# Stadt Mainz

## Umweltbezogene Informationen und Stellungnahmen

zur Änderung Nr. 45 des Flächennutzungsplanes im Bereich des Bebauungsplanes "Einkaufsquartier südlich der Ludwigsstraße (A 262)"

zum Bebauungsplan "Einkaufsquartier südlich der Ludwigsstraße (A 262)"

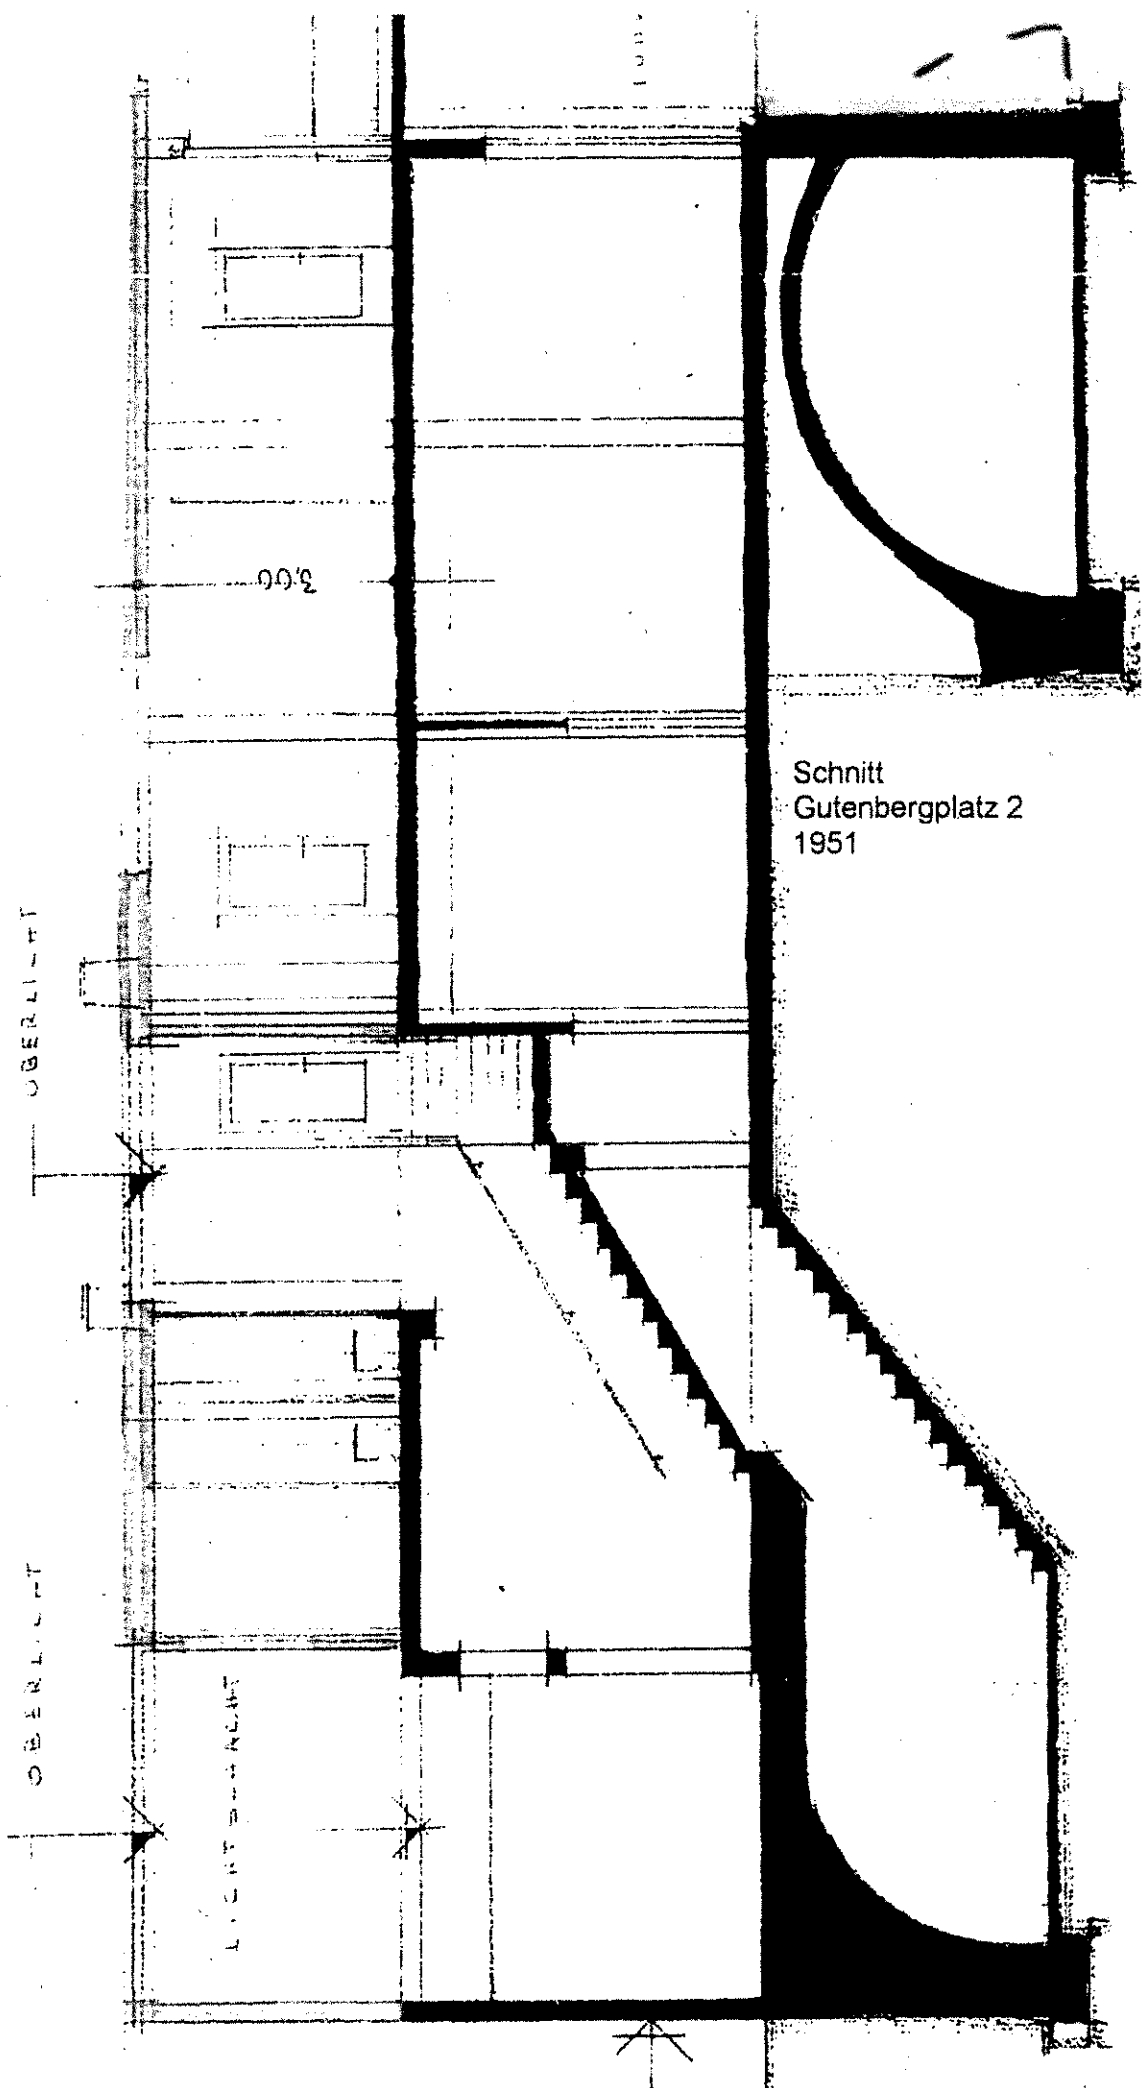
hinsichtlich der Festsetzungen auf dem Anwesen Gutenbergplatz 2 und seiner Umgebung empfehlen wir folgende Änderungen:

1. Jener Bereich der Denkmalzone „Historischer Platzgrundriss Gutenbergplatz“, der sich im Geltungsbereich des Bebauungsplans A 262 befindet, ist gemäß Planzeichenverordnung mit „D“ darzustellen.
2. Als Baulinien werden auf dem Anwesen Gutenbergplatz 2 die gegenwärtig vorhandenen Baufluchten festgesetzt.
3. Die Angaben der Gebäudehöhen werden ergänzt durch die Höhen ab Straßenniveau.
4. Auf dem Anwesen Gutenbergplatz 2 wird anstelle von „OK 107,40 m ü NHN“ entsprechend den Gegebenheiten auf dem Anwesen Gutenbergplatz 1 (ursprüngliche Baugestalt) in einer Baukörpertiefe von 10,00 m Folgendes festgesetzt: „Walmdach, Traufhöhe (TH) 104,10 ü NHN (15,00 m) und Firsthöhe (FH) 106,80 ü NHN (17,70 m)“.

Der Landesbeirat für Denkmalpflege empfahl in einem Schreiben vom 2.3.2012 dem Mainzer Oberbürgermeister, das historische Haus Gutenbergplatz 1 aus seiner atypischen Solitärstellung zu befreien. Deshalb sollte ein Neubau auf dem Anwesen Gutenbergplatz 2 auf den historischen Bau angemessen reagieren. Am 24.10.2012 schloss sich der Stadtrat dieser Empfehlung sinngemäß an, um zu erreichen, dass die Idee der Axialsymmetrie des Platzes zumindest auf seiner Westseite wieder erkennbar wird. Die beigefügte Computersimulation veranschaulicht jeweils in einer Gebäudetiefe von drei Fensterachsen den Platzwestabschluss gemäß dem französischen Konzept.

Die Traufhöhe des ‚Napoleonhauses‘ Gutenbergplatz 1 betrug ab Straßenniveau ursprünglich ca. 15,00 m und die Firsthöhe von dessen Walmdach ca. 17,70 m. Auf eine solche Höhe wollte die damalige Eigentümerin 1970 das Gebäude entsprechend dem historischen Vorbild aufstocken, verzichtete dann aber auf dieses Vorhaben. Auf dem Anwesen Gutenbergplatz 2 soll nunmehr der mit einem Flachdach zu versehenende Baukörper eine Höhe von 17,30 m über der Höhe des Bezugspunkts an der Einmündung Weißliliegasse (90,10 m ü NHN) erhalten. Nach den Lageplänen von 1957 lag das Straßenniveau damals vor dem Haus Gutenbergplatz 2 bei gemittelt 89,10 m ü NN. Daran dürfte sich bis heute kaum etwas geändert haben. Somit betrüge die Höhe des nunmehr geplanten Neubaus ab Straßenniveau ca. 18,40 m. Er wäre also nicht nur deutlich höher als die Traufhöhe des ursprünglichen ‚Napoleonhauses‘, sondern auch

höher als dessen ursprünglich 17,70 m hohe Firstlinie. Demzufolge wäre die Idee der Axialsymmetrie als platzbildprägendes Gestaltungselement somit auch bei Wiederherstellung der ursprünglichen Höhe von Gutenbergplatz 1 nicht mehr erkennbar, zumal für Gutenbergplatz 2 ein Flachdach festgesetzt ist.

Abbildung 14: Grafische Darstellung Flächenbilanzierung (Quelle: Faerber Architekten GbR, Mainz, Planungsstand 17.09.2020).

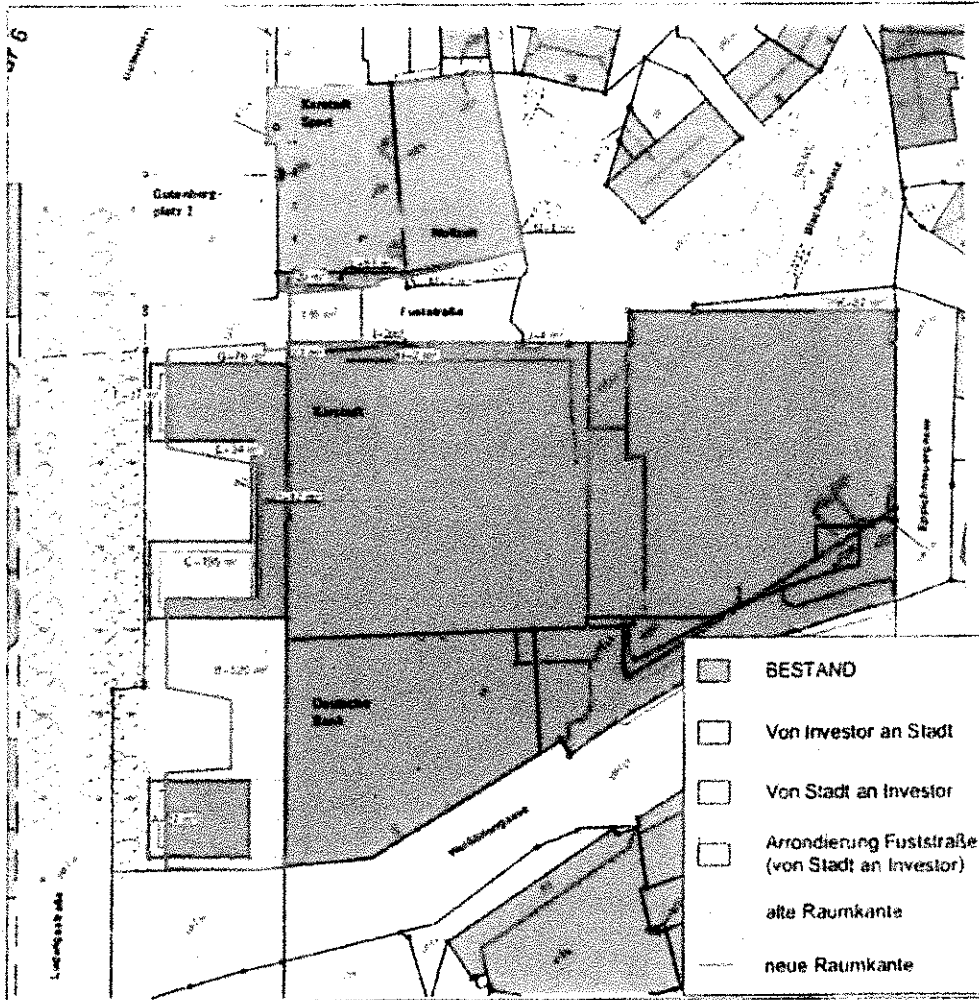
Mein Einspruch II lautet:

die hochwertigen Flächen an der Ludwigsstrasse gehören der Stadt und seinen Bürgern sie dürfen nicht an den Investor abgegeben werden.

Die Bodenrichtwerte die der Investor erhält sind erheblich höher (der A1 Lage) 8125.0 €/m<sup>2</sup> versus 3595 €/m<sup>2</sup> einiger Flächen die die die Stadt erhalten soll.
